PARECER DE VISTA

Os Conselheiros da Unidade Regional Colegiada do Conselho Estadual de Política Ambiental do Norte de Minas (URC COPAM NM) infra-assinados, nos autos do processo de licenciamento (PA) COPAM nº 00138/1996/006/2014, em que se analisa a definição do perímetro de proteção das cavidades naturais subterrâneas, que estão localizadas na área da empresa Pedreira Aliança Ltda., no município de Janaúba, vem, por meio do presente, oferecer **PARECER DE VISTA**.

O presente parecer de vista refere-se à análise da definição do perímetro de proteção das cavidades naturais subterrâneas, que estão localizadas na área da empresa Pedreira Aliança Ltda., Processo Administrativo (PA) COPAM nº 00138/1996/006/2014, localizada no município de Janaúba/MG. O processo foi formalizado junto à Superintendência Regional de Regularização Ambiental do Norte de Minas (SUPRAM-NM) e pautado na 114ª RO URC COPAM Norte de Minas.

Figura 1. Perímetros de proteção indicados para as cavidades PA-08, PA-09 e PA-14. Imagem retirada do Parecer Único (PU) nº 0.390.781/2015 (pág. 24).

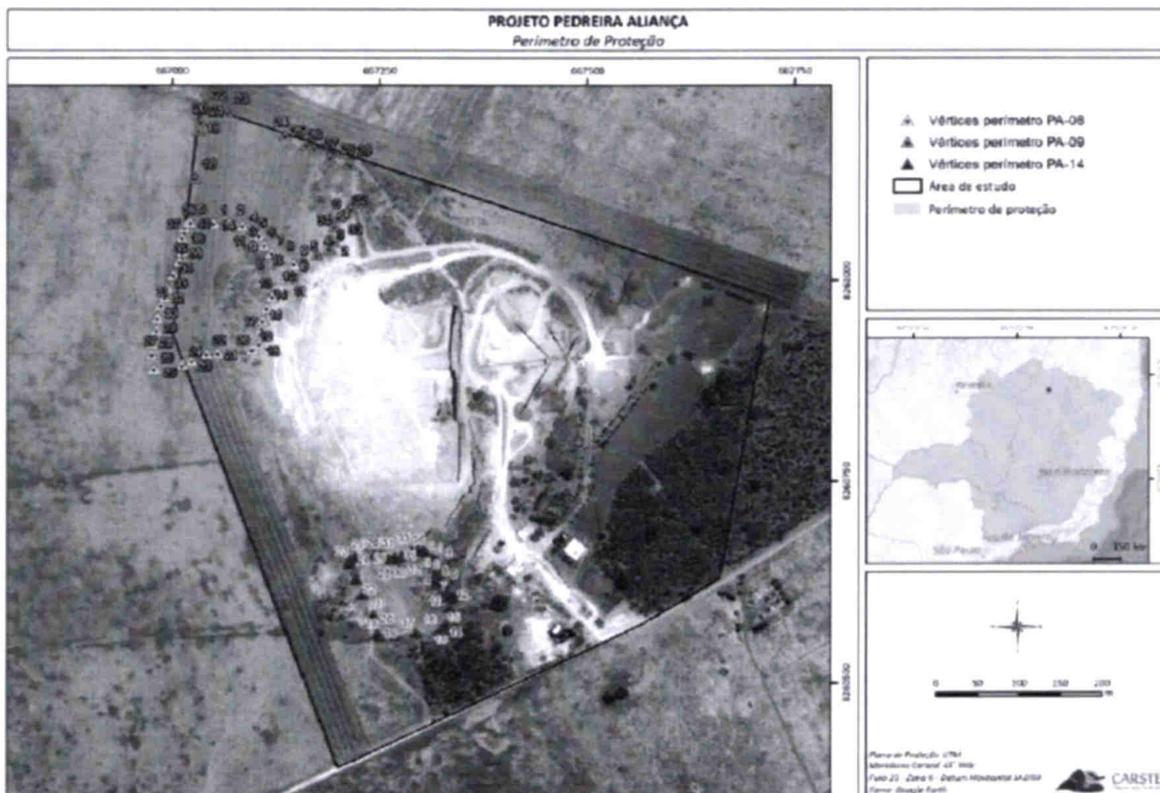
Segundo os estudos, para a cavidade PA-08 a distância média dos vértices do perímetro de proteção para sua projeção horizontal é de 85 metros, tendo a distância menor de 35 metros e a maior de 135 metros. A área total de proteção foi de 2,02 hectares.

Para a caverna PA-09, a área total de proteção foi de 2,5 hectares. A distância média dos vértices em relação à projeção horizontal foi de 103 metros, sendo a menor distância de 28 metros e a maior de 195 metros.

Por fim, a cavidade PA-14 teve uma distância média entre os vértices e a projeção horizontal de 52 metros. A maior distância foi de 92 metros e a menor de 13 metros. A área total de proteção ficou com 0,91 hectare.

Percebe-se pela figura 1 que os limites das áreas de proteção coincidiram com os limites já estabelecidos pela área impactada do empreendimento. Portanto, uma informação relevante que deve ser levada em consideração para atestar se os limites de proteção propostos irão garantir a preservação das cavidades no retorno das atividades minerárias é se já existe algum registro de impacto irreversível nas estruturas físicas das cavernas. Essa informação é importante, pois, caso já exista algum impacto interno nas cavidades, ou em uma delas, seria uma possível evidência de que a atividade de mineração já tenha comprometido a integridade física da caverna. Ou seja, os limites propostos que são adjacentes às áreas impactadas não cumpririam a função de garantir a integridade física da cavidade, sendo necessária uma maior distância das atividades do empreendimento. Para essa constatação, é necessário o monitoramento dos impactos de ocorrência nas cavidades, em relação às atividades do empreendimento em pleno funcionamento.

A confirmação que tais impactos tiveram sua origem devido à atividade da mineração indicaria que as atuais distâncias entre a cavidade e a área da mina já seria suficiente para causar impactos irreversíveis dentro da caverna ou que a atividade, em períodos pretéritos foi a causadora desses impactos. Desta forma, será necessário o monitoramento da evolução dos impactos diretos às cavidades pela atividade minerária, de maneira a se definir as causas reais dos danos causados ao patrimônio espeleológico e a distância mínima de segurança para a operação das atividades do empreendimento.

A ausência da informação colocada no Auto de Fiscalização (AF) nº 21/2015 prejudica a análise dos limites de proteção indicados pela empresa, uma vez que, se a cavidade PA-14 já estiver impactada, isso indica que os limites propostos não assegurariam a integridade física da caverna. Ressalta-se que a menor distância delimitada para o raio de proteção dessa caverna é de 13 metros.

Ante o exposto, manifestamo-nos pelo **DEFERIMENTO** do perímetro de proteção das cavidades presentes no empreendimento Pedreira Aliança LTDA, até o julgamento pelo COPAM da Licença de Operação Corretiva – LOC, **desde que no Termo de Ajustamento de Conduta a ser firmado com o órgão ambiental conste as seguintes condições:**

- a) A obrigação do empreendedor proceder à execução do Plano de Monitoramento Espeleológico previsto nos estudos apresentados (CARSTE, março/2015), apresentando relatórios **trimestrais** à SUPRAM-NM;
- b) Quanto ao sub-plano de gestão de vibrações previsto no referido Plano de Monitoramento Espeleológico, que conste também a obrigação do empreendedor de monitorar ruídos e vibrações no interior das cavidades

sempre que houver detonações e/ou desmonte de rochas no empreendimento, com a apresentação de relatórios trimestrais de monitoramento de ruídos, vibrações e alterações ou ampliações de impactos;

- c) A obrigação de suspender imediatamente as atividades, caso seja constatado qualquer tipo de dano às cavidades decorrentes da continuidade da operação do empreendimento;
- d) Seja prevista forma de compensação pelas eventuais intervenções/supressões das cavidades decorrentes do retorno da atividade do empreendimento.
